**Avis en date du 4 avril 2019
de la Mission régionale d'autorité environnementale d'Île-de-France
sur le projet d'aménagement de la ZAC Paul Hochart à l'Haÿ-les-Roses
(Val-de-Marne)**

Résumé de l'avis

Fig 2. Plan masse de la ZAC en novembre 2018 (source : étude d'impact, fig.81, p. 215).

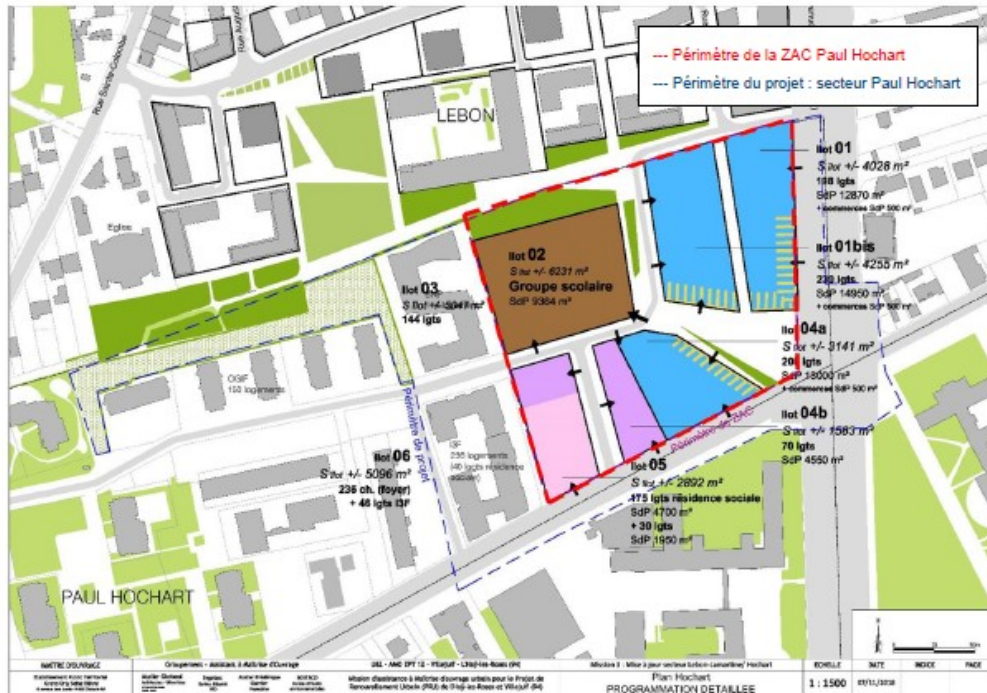
La MRAe souligne la qualité des descriptions fournies, excepté le plan masse qui devrait comporter des précisions sur l'agencement du bâti et ses usages (Fig.2).

Fig 3 Localisation des sociétés potentiellement polluantes (Etude d'impact, fig 28, p. 95)

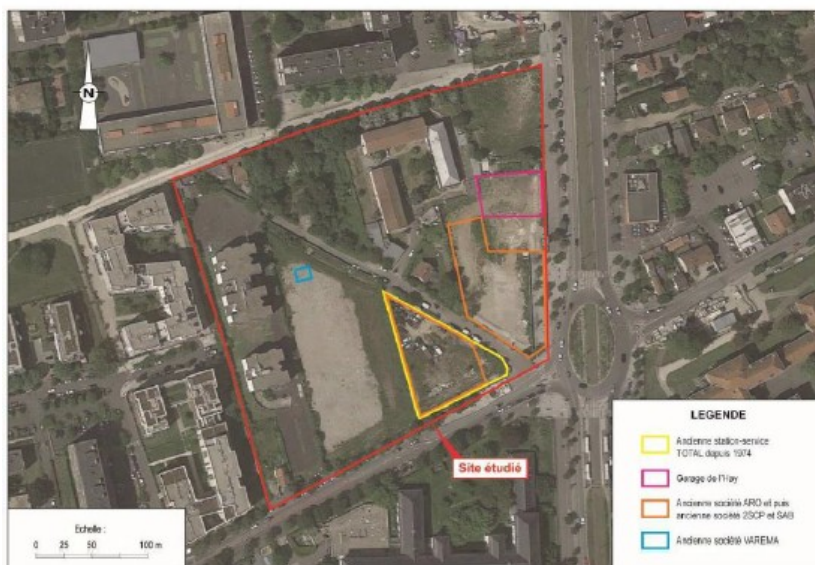
La MRAe constate que les investigations sont nombreuses mais inexploitable. En effet, les résultats des investigations effectuées sur les sites référencés sur Basol et Basias sont présentés :

- par numéros de parcelles non localisées sur les plans et illustrations ;
- par familles de polluants trop imprécises (certains polluants étant significativement plus toxiques que d'autres au sein d'une même famille) ;
- sans aucune quantification de teneurs dans un milieu.

Pour avoir ces réponses, il faut se reporter à la figure 13 de l'annexe 4. On y constate que les emplacements futurs des bâtiments du projet y sont différents d'une figure à l'autre générant une confusion dans les conclusions à en tirer.

La MRAe recommande de préciser les résultats des investigations menées en matière de pollution des sols dans une cartographie lisible.
